VYSVĚTLENÍ ZADÁVACÍ DOKUMENTACE ČÍSLO 1

„Modernizace vozokomorových pecí ve společnosti

KRÁLOVOPOLSKÁ KOVÁRNA s.r.o.“

výběrové řízení na dodávky (dále „VŘ“)

Obecné schéma procesu

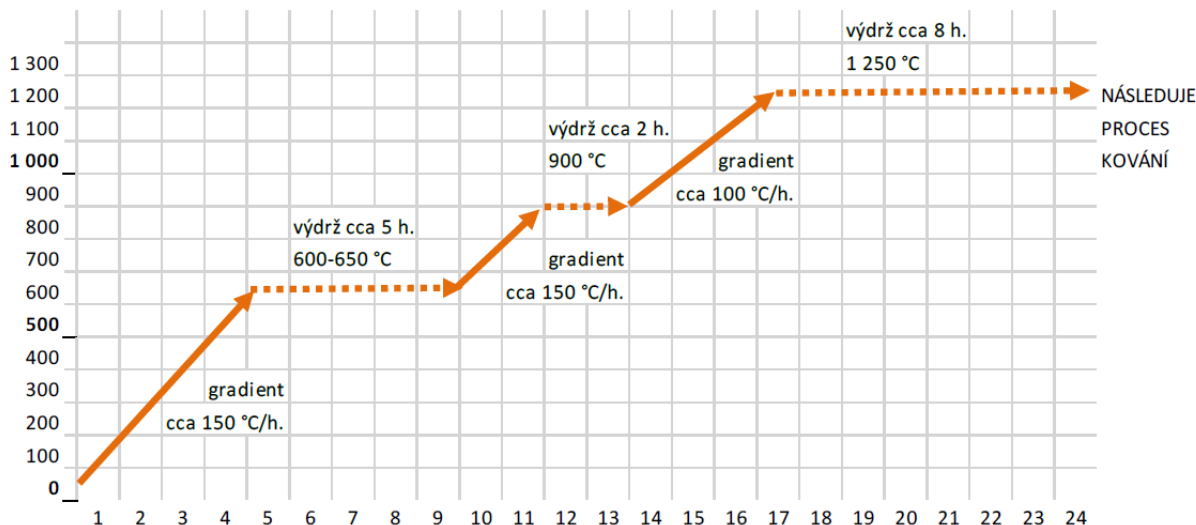
- 2.1. Příčný řez halou z důvodu umístění komínu nové pece mezi jeřábovými drahami a také pro stanovení správné výšky nového komínu.
- 2.2. Půdorys místa pro novou vozokomorovou pec se zakreslením využitelného prostoru pro pec.
- 2.3. Maximální povolené zatížení nístěje (maximální vsázka).
- 2.4. Způsob předehřevu vsázky 30t potřebný pro prokázání splnění rychlosti ohřevu 150°C/hod v rozsahu 650-950°C. Platí předpoklad, že ingoty o hmotnosti 30t se bude zavážet do prázdné pece vyhřáté na 1250°C a teploty pro výpočet rychlosti ohřevu budou měřeny na zónových termočláncích?

- 2.1. Viz přílohy tohoto Vysvětlení (výkres).
- 2.2. Viz přílohy tohoto Vysvětlení (výkres).
- 2.3. Maximální vsázka materiálu pro kování 30 t; hmotnost podložek pod nahříváný materiál cca 10t. Velmi obdobné jako bod 1.1 – viz výše.
- 2.4. Náhřev bude probíhat dle schématu níže; teploty budou měřeny na termočláncích zabudovaných v peci + bude ověřeno kontrolním externím termočláncem.
